Carnet des concours

Maison de congrès et complexe hôtelier à Crans VS

Résultats

Maquette: de gauche à droite: clubhouse du golf, patinoire/restaurant, hôtel, maison de congrès

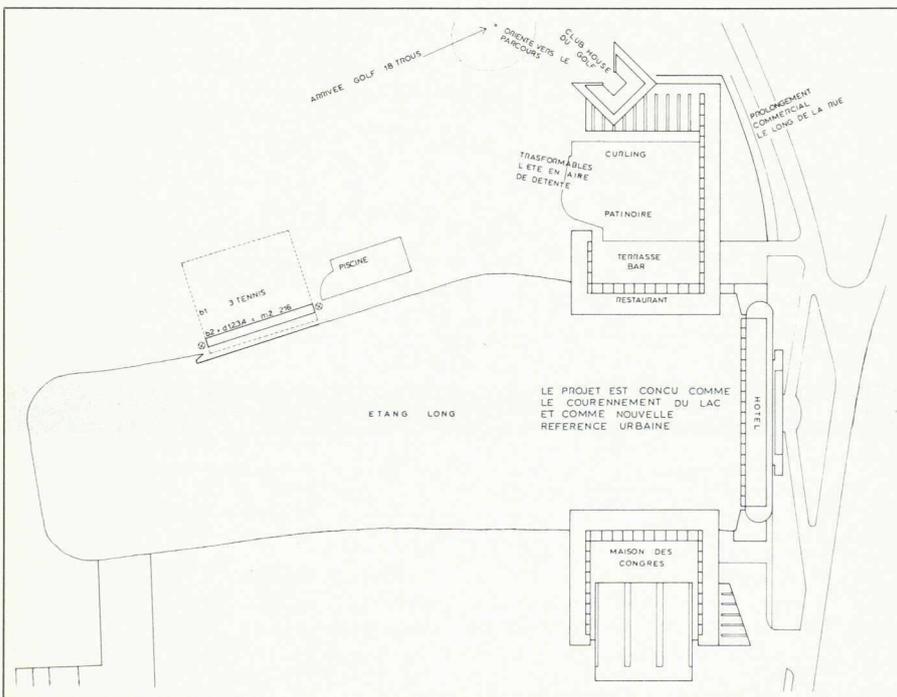
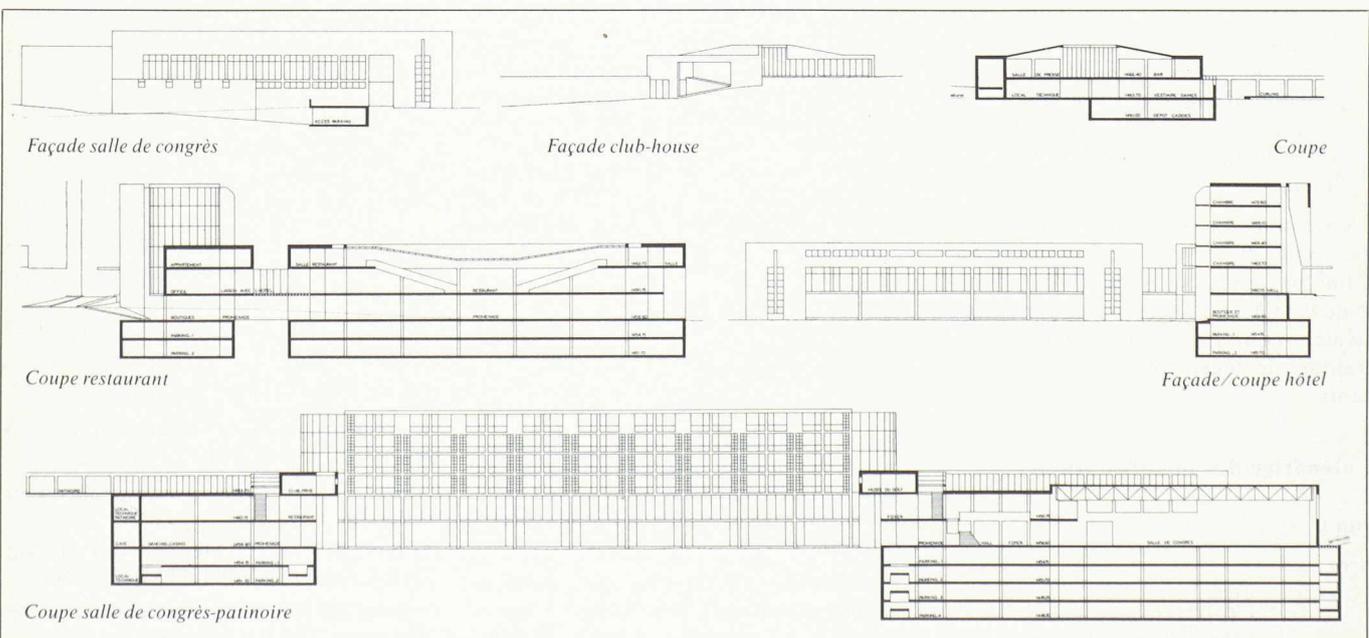
Le projet propose une modification profonde de l'environnement actuel. Ce faisant, il apporte cependant une réponse très satisfaisante à l'essentiel des problèmes posés par le programme: il intègre la salle de congrès et le parking collectif à l'ensemble des activités centrales de la station, en prolongeant la zone urbaine de Crans jusqu'au sud de l'Etang Long. L'hôtel est bien orienté, sa situation aux abords de l'Etang est remarquable. L'architecture du projet est riche et bien maîtrisée. Par l'organisation des volumes, des espaces extérieurs et des cheminements, elle réalise à la fois: la «soudure» entre le centre urbain et les quartiers résidentiels du sud - un contraste affirmé avec l'espace vaste et ouvert du golf - une communication intense avec cet espace, grâce à l'Etang Long qui s'intègre au projet en tant qu'espace de transition. Le projet révèle et accentue les valeurs du site.

L'organisation de l'hôtel et des équipements complémentaires (cuisine, restaurants, etc.) en deux volumes séparés, entraîne des complications dans l'exploitation de l'établissement. Le restaurant est bien conçu mais l'absence d'ouvertures vers la route et le golf peut nuire à sa fréquentation. Le clubhouse du golf est bien organisé, sa relation avec la restauration devrait cependant être améliorée. Les accès et l'organisation de la salle de congrès sont bien conçus.

Maquette; de gauche à droite: club-house golf, tennis, hôtel, maison de congrès

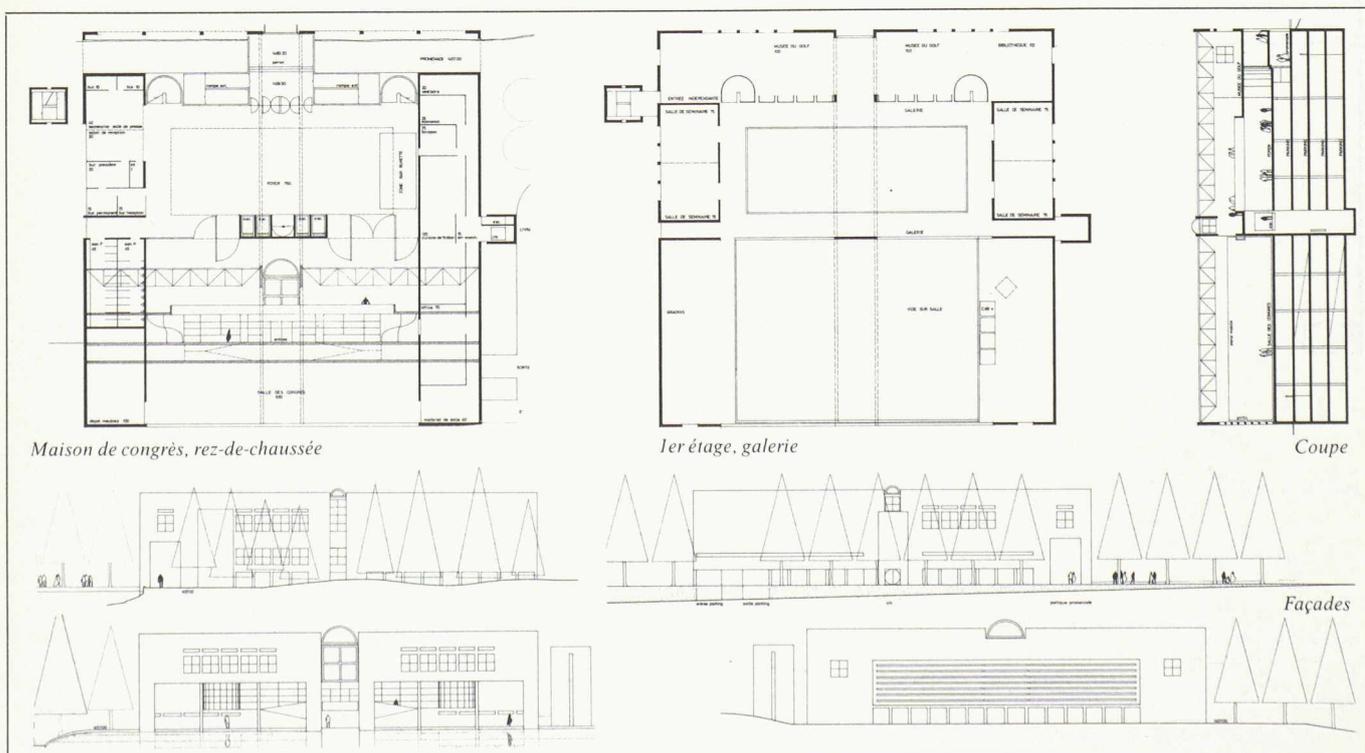
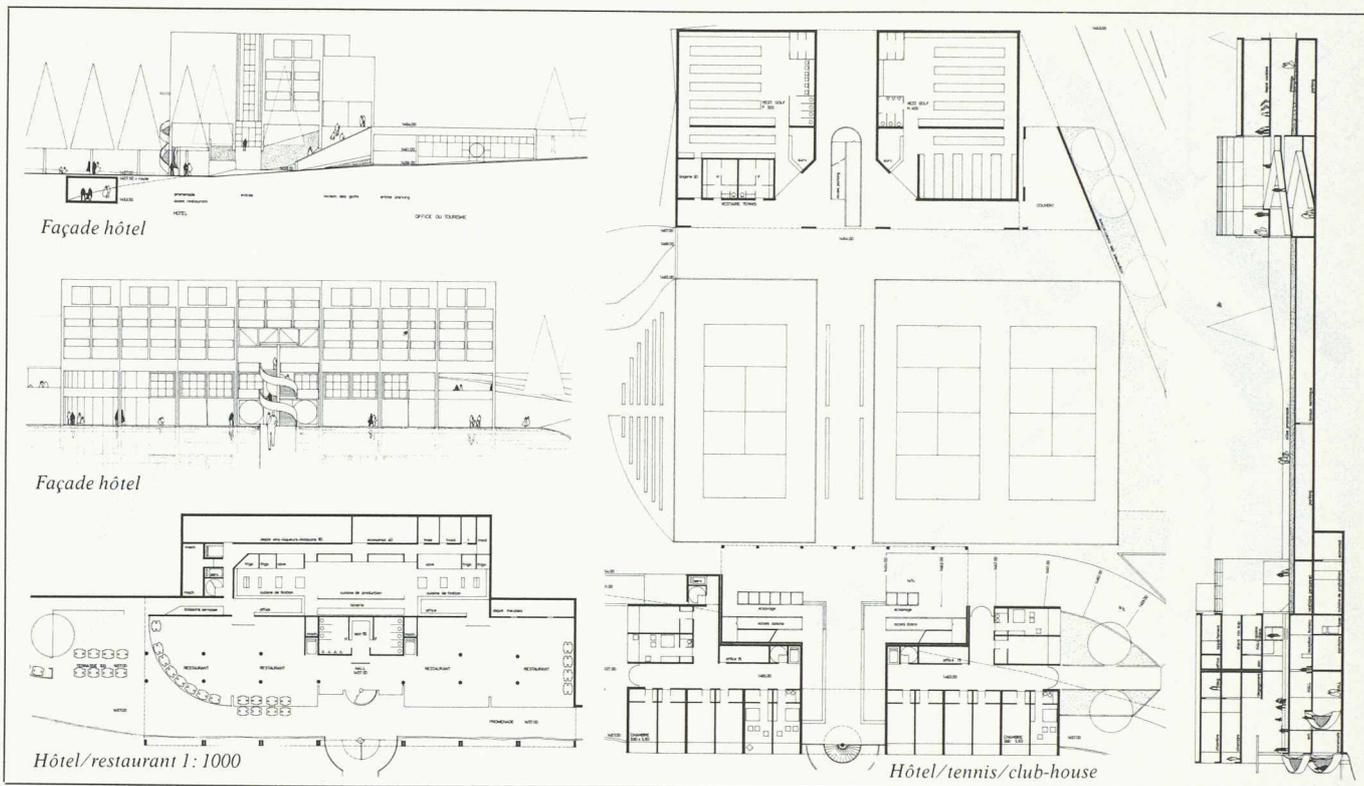
La localisation des éléments du programme est valable. L'ouverture du projet vers l'ouest, en direction du golf, constitue une contribution intéressante à la mise en valeur du site. L'orientation de l'hôtel n'est cependant pas optimale. L'organisation des cheminements piétons et les aménagements extérieurs prévus à l'est de l'Etang Long révèlent la préoccupation de rattacher la maison de congrès et le garage collectif au centre de Crans. L'axe nord-sud qui structure le projet a un caractère artificiel par le fait qu'il ne s'intègre pas au réseau des communications urbaines. Par son importance, le volume de la maison de congrès déséquilibre la composition du projet.

Complexe hôtelier: Les accès depuis la route du golf et les abords de l'Etang Long sont bien conçus. La localisation des éléments du programme est intéressante. L'organisation interne est valable. La combinaison de cette organisation avec l'axe nord-sud du projet pose cependant des problèmes de fonctionnement. Le club-house du golf est bien conçu.

Maison de congrès: cette partie du projet n'est pas aboutie. Les accès sont bien situés mais trop étriqués. Les aires de service est (cuisine) et ouest (bureaux, etc.) doivent être interverties.

Maquette; à gauche la maison de congrès, à droite l'hôtel et le club-house golf

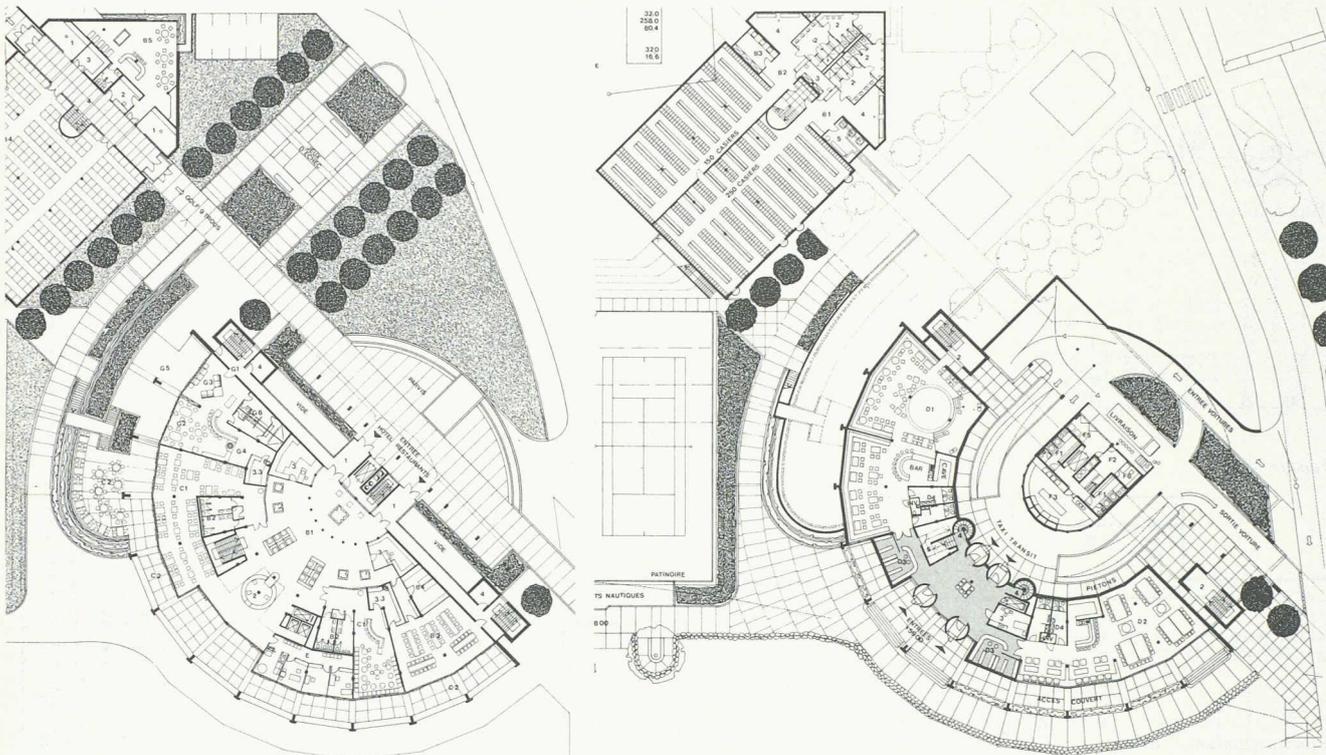
Si les divers éléments du projet comportent de nombreuses qualités au niveau de leur élaboration particulière, ils ne valorisent pas les potentialités du lieu. Si la partie sud et la partie nord constituent deux ensembles structurés, ils sont étrangers l'un à l'autre et ne forment pas un tout architectural.

L'implantation de l'hôtel à cheval sur l'Etang et son orientation sont indécises. L'axe diagonal entre les deux golfs est fonctionnel mais étranger à la structure urbaine du centre de Crans. L'ouverture créée entre l'hôtel et le club-house du golf, en direction de l'Etang et du golf est, par contre, intéressante.

L'organisation de la partie sud ne valorise pas la rive de l'Etang. La symétrie des entrées de la salle de congrès est gratuite.

Les divers éléments du projet sont bien étudiés du point de vue fonctionnel et du point de vue de la technique hôtelière. L'organisation des parkings et leur accès aux véhicules et piétons est bien réfléchi.

L'aboutissement de l'axe diagonal à l'est de la route touristique n'est cependant pas convaincant. L'entrée de la piscine est difficile à trouver.
